泊発電所3号炉審査資料	
資料番号	資料1-1
提出年月日	令和5年3月13日

# 泊発電所3号炉 可搬型重大事故等対処設備保管場所 及びアクセスルートについて

令和5年3月13日  
北海道電力株式会社

## <これまでの審査経緯>

図 51m倉庫・車庫エリアからのアクセスルートの道路拡幅イメージ

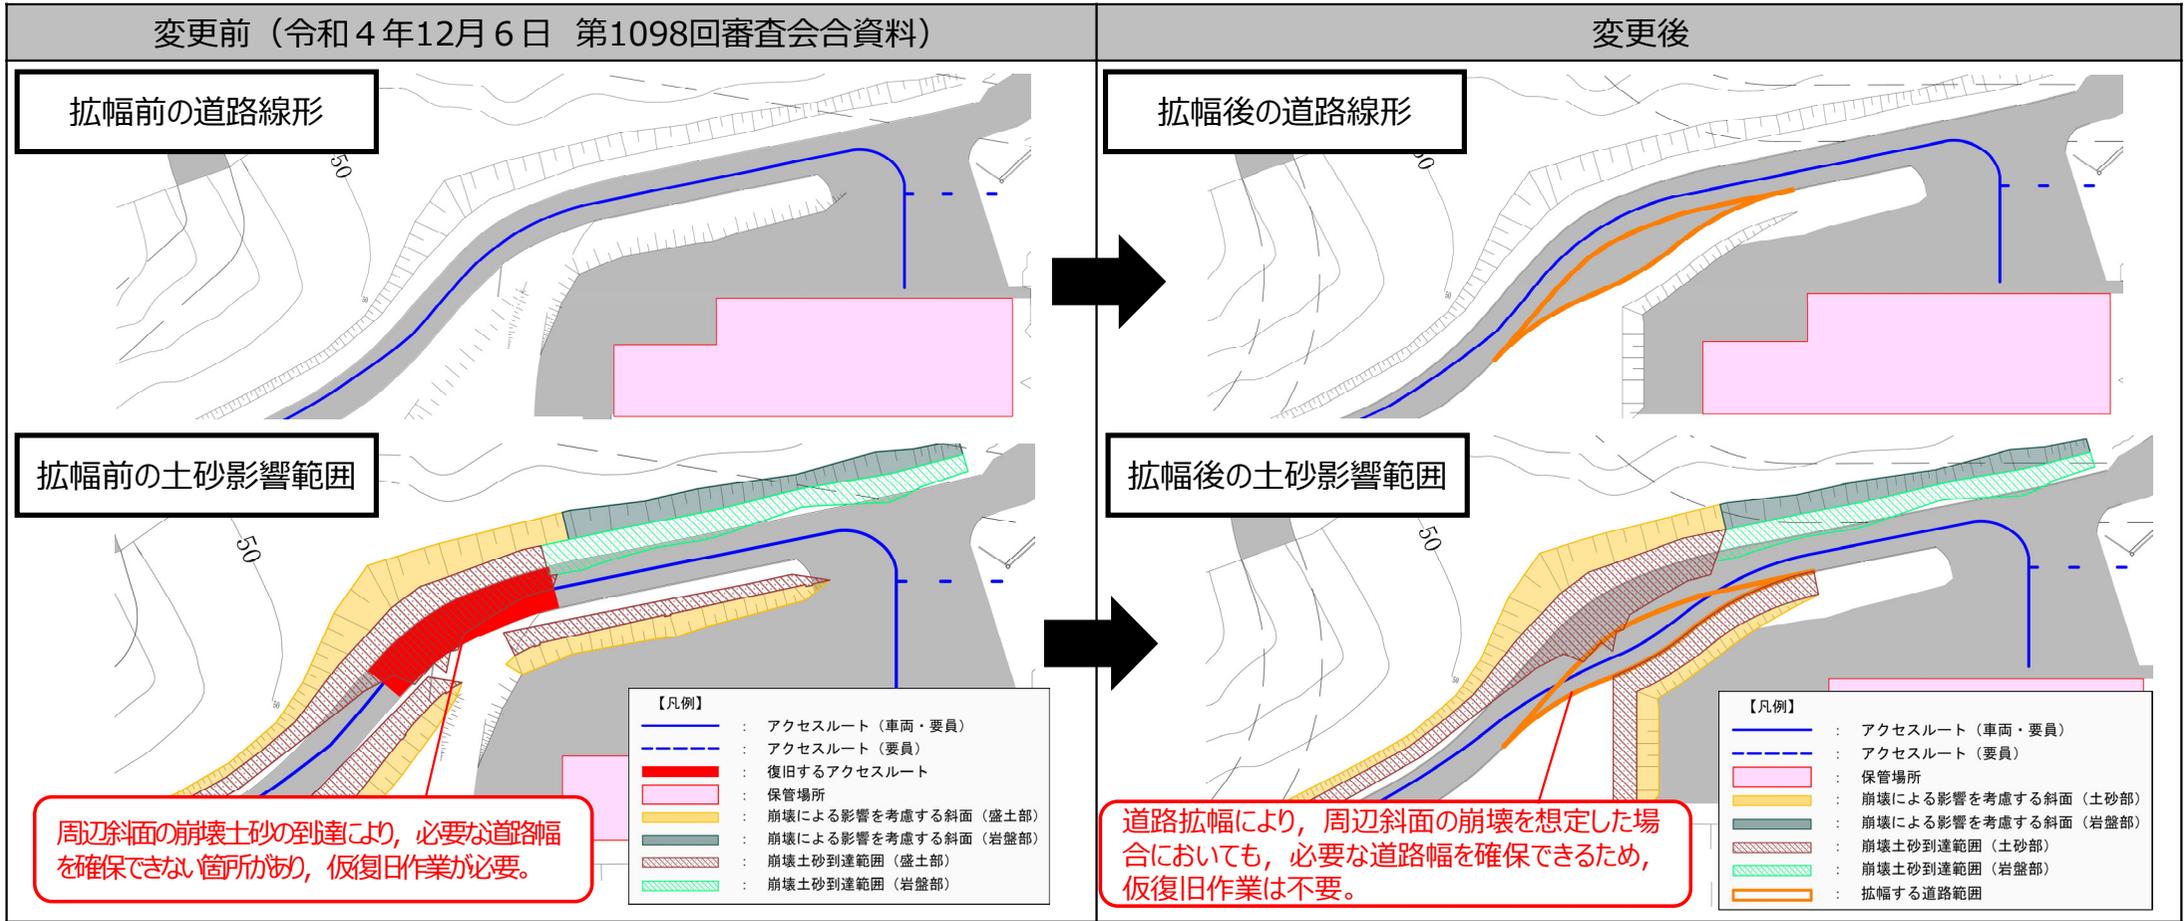
屋外作業の制限時間が一番厳しい作業として挙げている蒸気発生器への注水確保（海水）の余裕時間が14分となっていることについて、蒸気発生器への注水確保はPWR にとって重要な作業であるため、先の制限時間が一番厳しい作業行審査実績を踏まえて余裕時間の考え方を検討し説明すること。

○屋外作業の有効性評価の制限時間に対する余裕時間を確保するため、51m倉庫・車庫エリアからのアクセスルートが周辺斜面の崩壊影響を受けないようアクセスルートの拡幅を行うこととした。これにより、アクセスルート復旧作業なしで可搬型設備の通行が可能となった。（指摘事項No.7）
